## DODATEK č. 5

**„Přístavba budovy Jihočeské vědecké knihovny v Českých Budějovicích a**

**stavební úpravy stávající budovy knihovny**“, ve znění dodatku č. 1, ve znění dodatku č.2, ve znění dodatku č.3 a ve znění dodatku č.4.

<b>ZMĚNOVÝ LIST</b>	ČÍSLO: <b>49</b>
---------------------	------------------

Návrhová zpr.

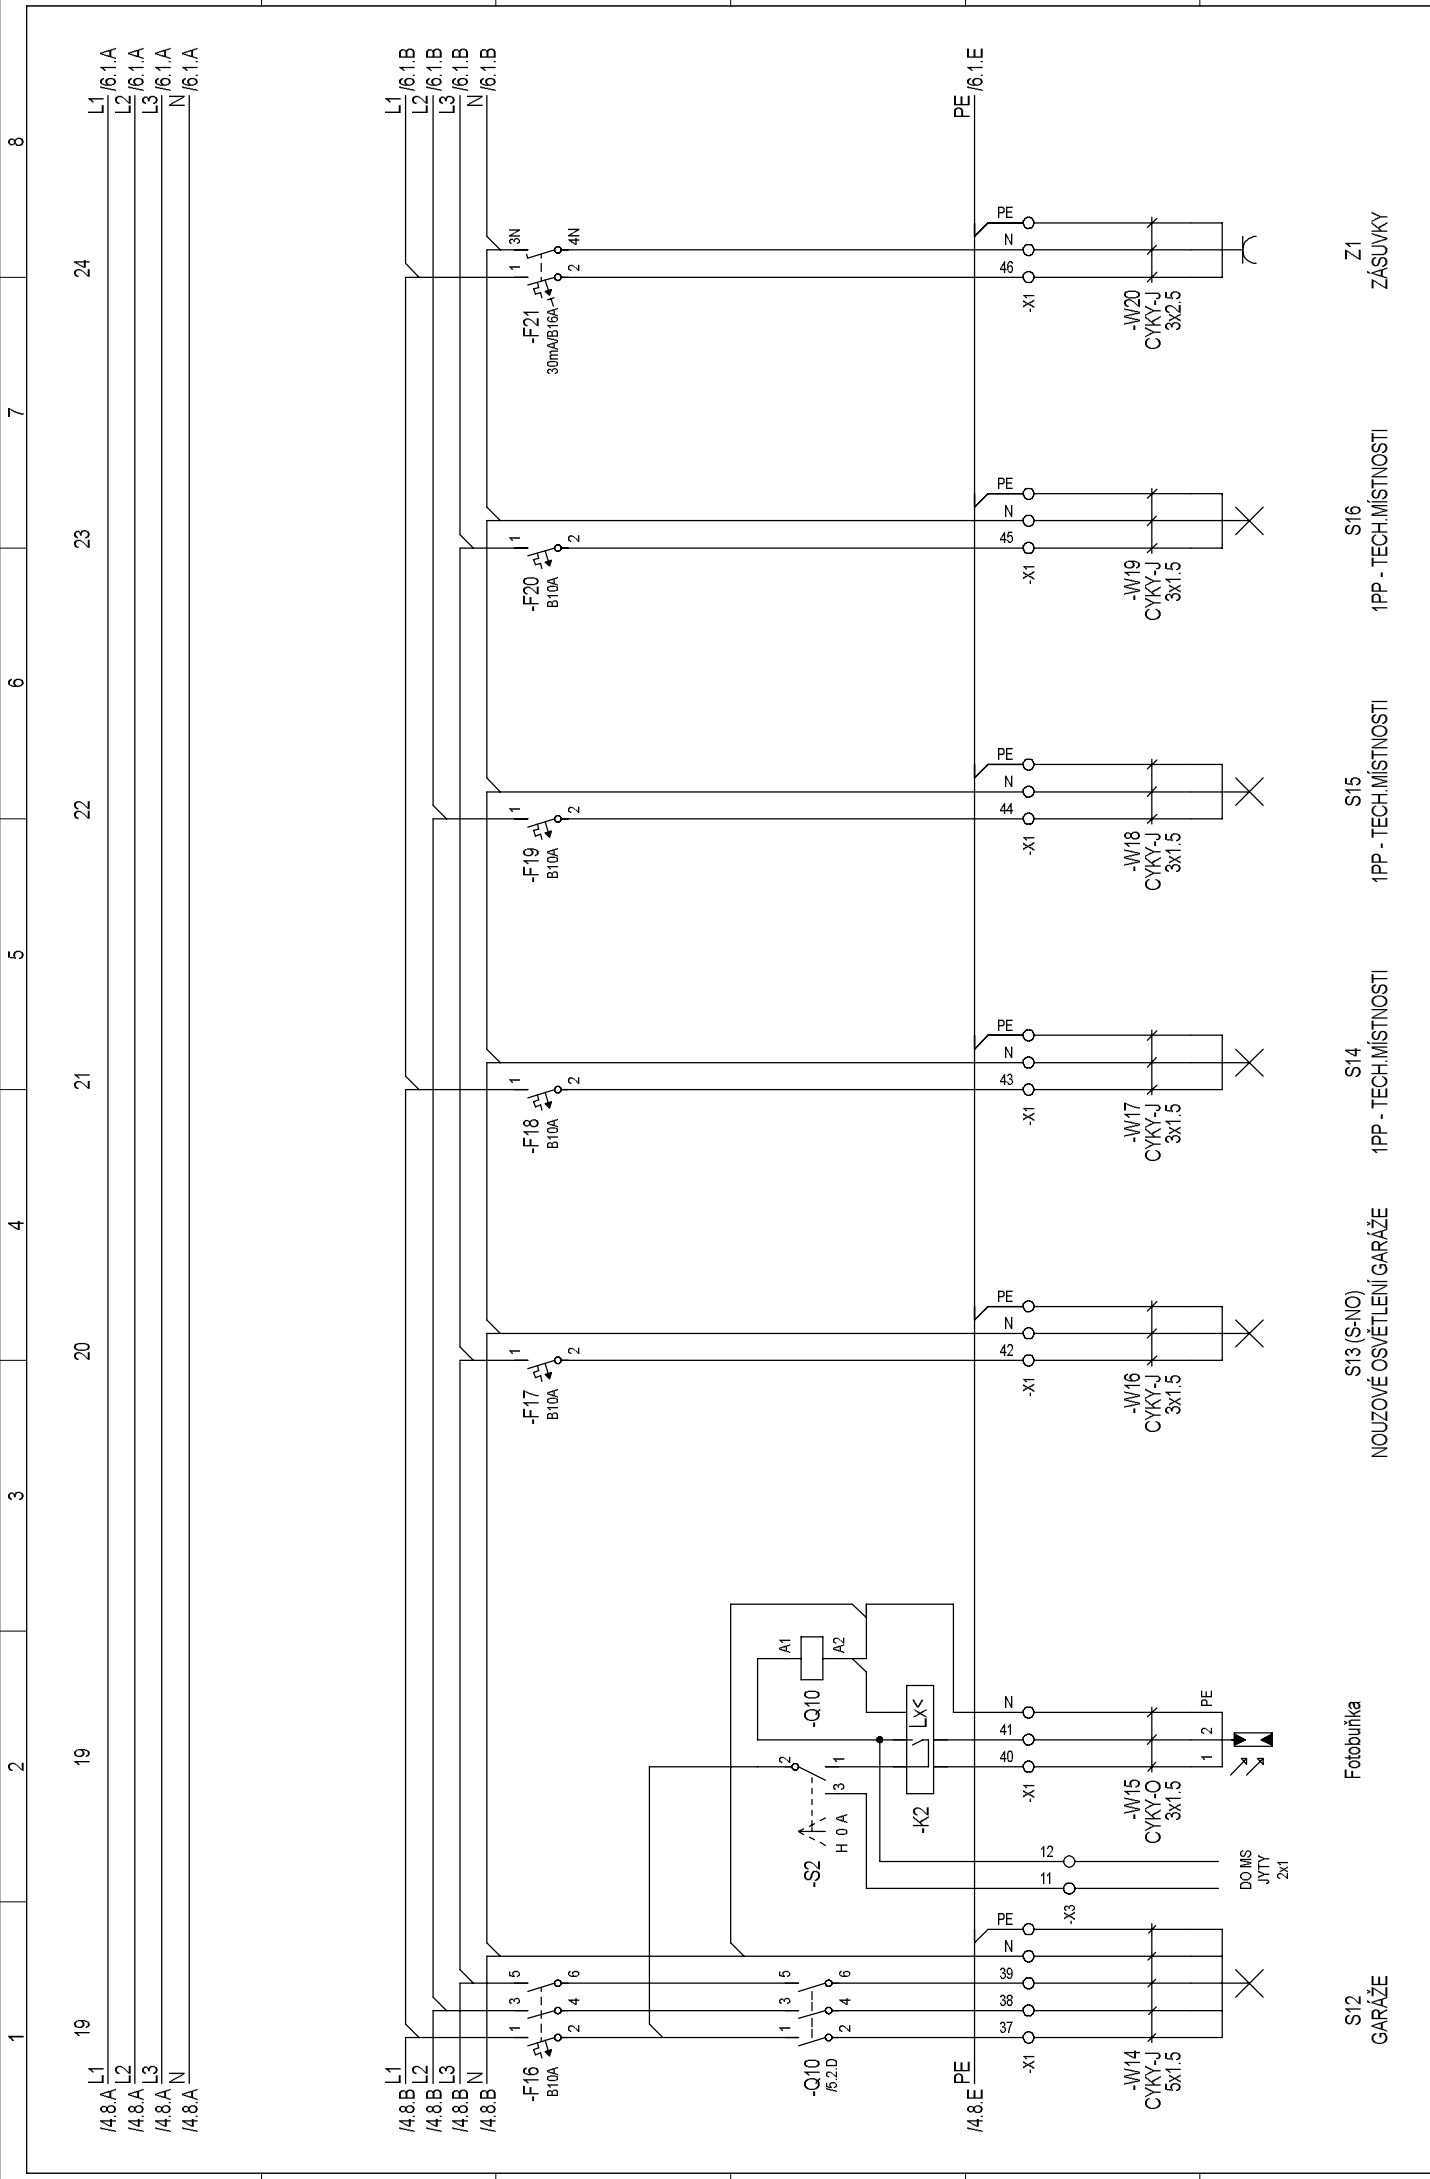
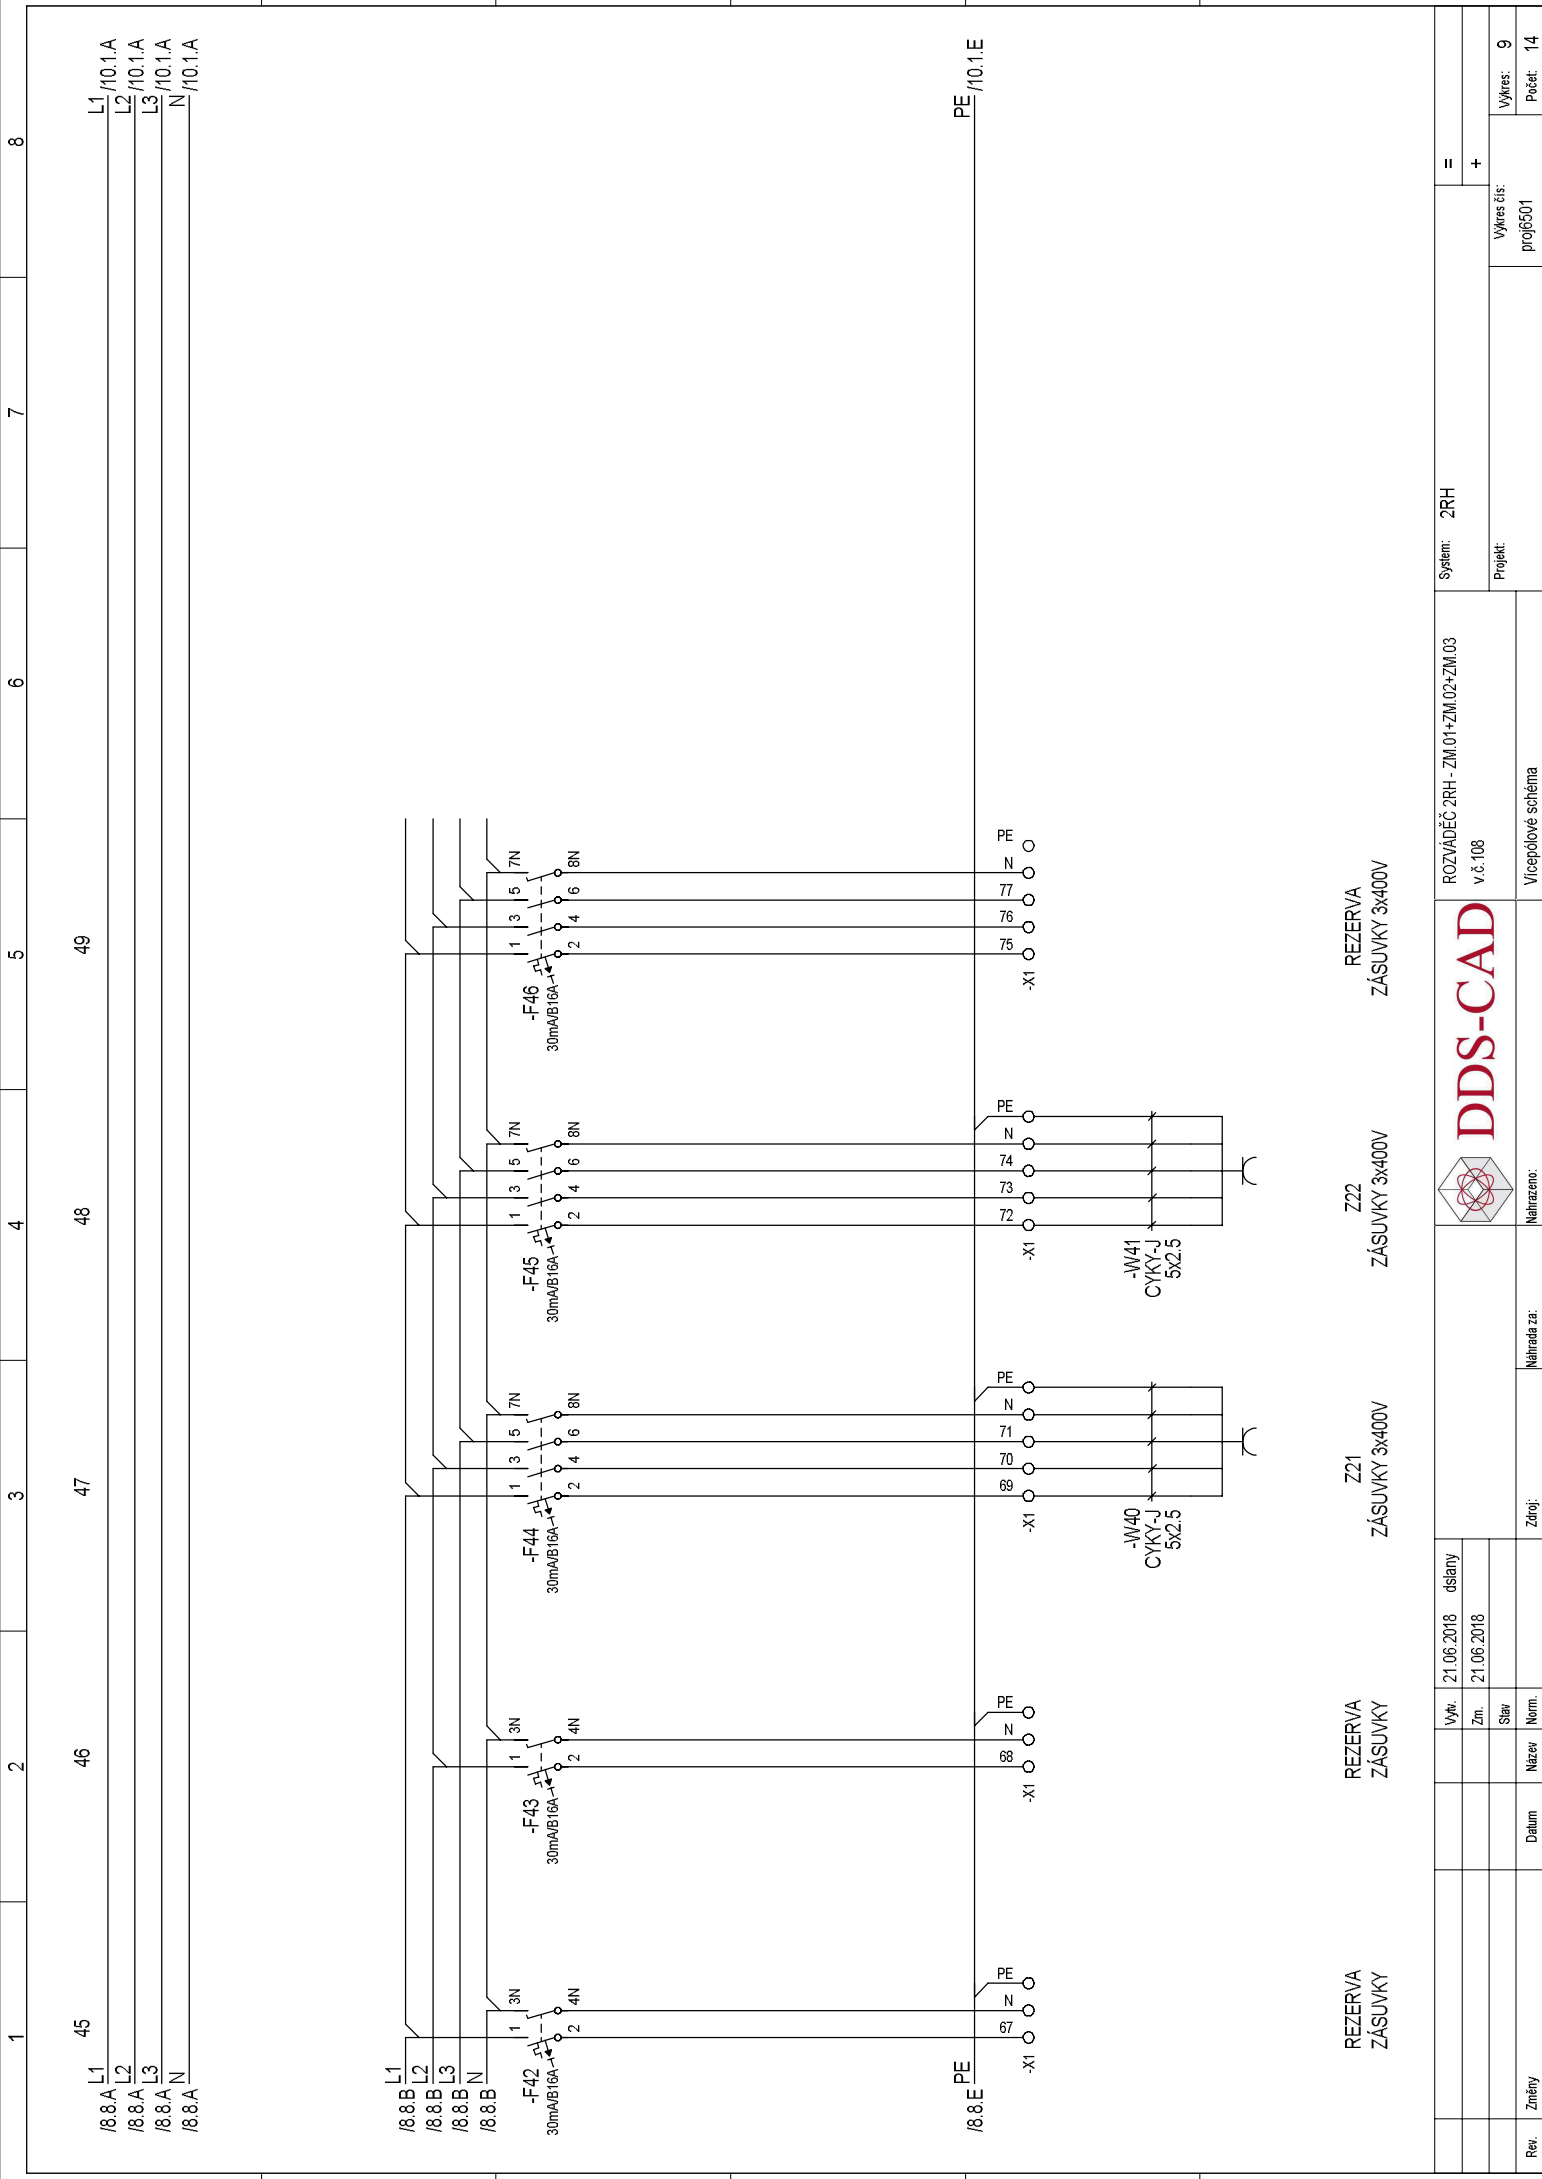
<b>PŘEDMĚT ZMĚNY :</b>	Dopojení kabelů EPS pro požární klapky (strojovna VZT přístavba)		
<b>PŘÍLOHY KE ZMĚN. LISTU :</b>	1) Položkový rozpočet ZL53 2) Doplnění PD ze dne 25.8.2020 výkres č. D.1.4.e a D.1.4.e.108-03R		
<b>KLASIFIKACE ZMĚNY Z HLEDISKA § 222 ZVZ</b>	dle odst. 5 - Dodatečné změny		
<b>POŽADOVANÝ TERMÍN PRO ODSOUHLASENÍ A NARÍZENÍ ZMĚNY :</b>			
<b>VLIV NA CENU :</b>	Ne <input type="checkbox"/>	Ano <input checked="" type="checkbox"/>	
<b>VLIV NA TERMÍN :</b>	Vliv na harmonogram prací (milníky) :		Ne <input type="checkbox"/> Ano <input type="checkbox"/>
	Vliv na datum dokonč. a předání díla :		Ne <input type="checkbox"/> Ano <input type="checkbox"/>
<b>Záruční lhůta v délce dle smlouvy o dílo :</b>			Podpis :
<b>Předkládá :</b>	Václav Šálený, vedoucí realizačního týmu	<b>Datum vystavení :</b>	22.9.2020

Na základě upozornění GD stavby na nepřipojení požárních klapek ve strojovně VZT GP doplnil projektovou dokumentaci.

| 1.) Doplnění vývodu v rozvaděči 2RH, montáž a zapojení podle výkresu rozvaděče | 1ks |

REVIZE 03 - 21.8.2020 - VÝVOD 85 PRO POŽÁRNÍ KLAPKY STR.14 -  
REVIZE 02 - 22.1.2020 - VÝVOD PRO PONORNÉ ČERPADLO STR.8 - F41  
REVIZE 01 - 30.7.2019 - VÝVOD PRO POHON ZÁVĚSŮ STR.12
